Европейская экономическая комиссия**Комитет по внутреннему транспорту****Всемирный форум для согласования правил
в области транспортных средств****Рабочая группа по пассивной безопасности****Пятьдесят пятая сессия**

**Глобальные технические правила № 9
(безопасность пешеходов) – Предложение
по поправкам к этапу 1 и проекту этапа 2****Предложение по поправкам к этапу 2 Глобальных
технических правил № 9 (безопасность пешеходов)****Представлено экспертом от Европейской комиссии***

"Рис. 6А

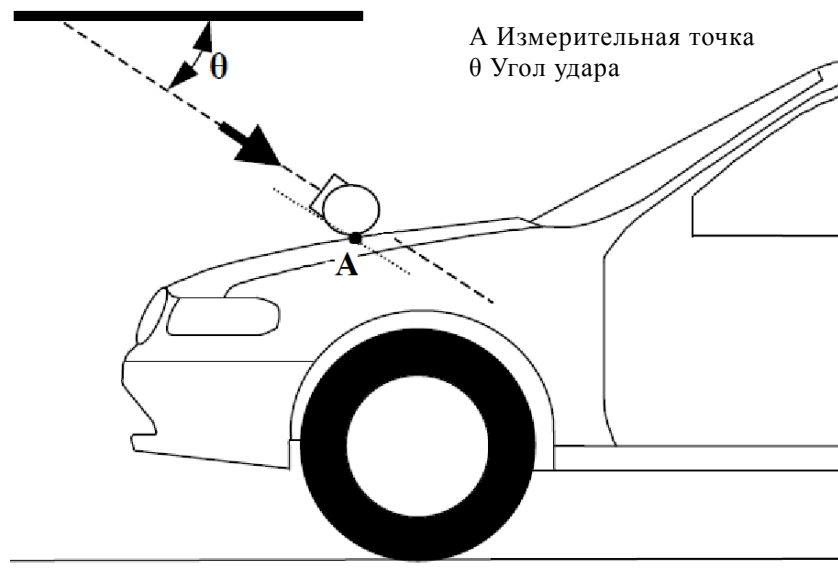
Включить новые рисунки 6А и 6В следующего содержания:

Измерительная точка в вертикальной продольной плоскости, проходящей через центр ударного элемента в виде модели головы (см. пункт 3.20.1)²

3.20.1 "Измерительная точка" для испытания модели головы означает точку на внешней поверхности транспортного средства, которая выбрана для оценки. Измерительная точка находится в том месте, где профиль модели головы соприкасается с поперечным сечением наружной поверхности транспортного средства в вертикальной продольной плоскости, проходящей через центр тяжести модели головы (см. рис. 6А).

3.20.2 "Измерительная точка" для модели нижней части ноги для целей испытания бампера и модели верхней части ноги для целей испытания бампера находится в вертикальной продольной плоскости, проходящей через центральную ось ударного элемента (см. рис. 6В)".

"Рис. 11

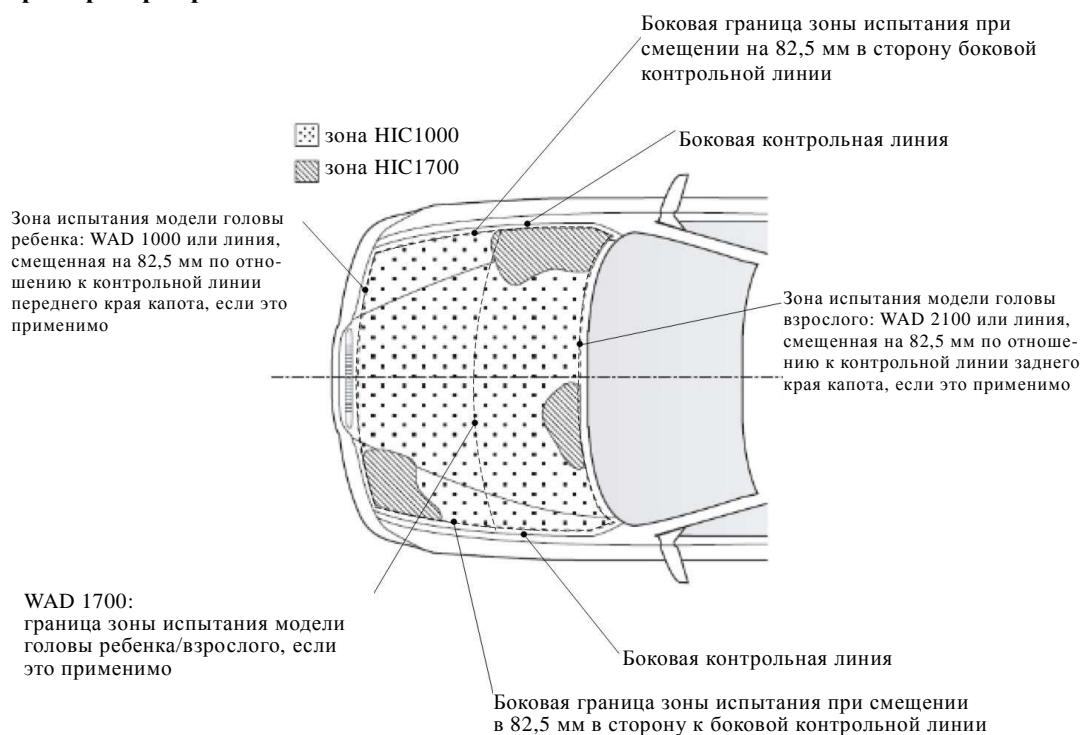
Рис. 11 (прежний) исключить.

Включить следующий новый рис. 11:

Пример маркировки зоны НІС1000 и зоны НІС1700

"5.2.4.1 Изготовитель определяет поверхности **зоны испытания** верхней части капота, в которых величина НИС не должна превышать 1 000 (зона НИС1000) или 1 700 (зона НИС1700) (см. рис. 11)".
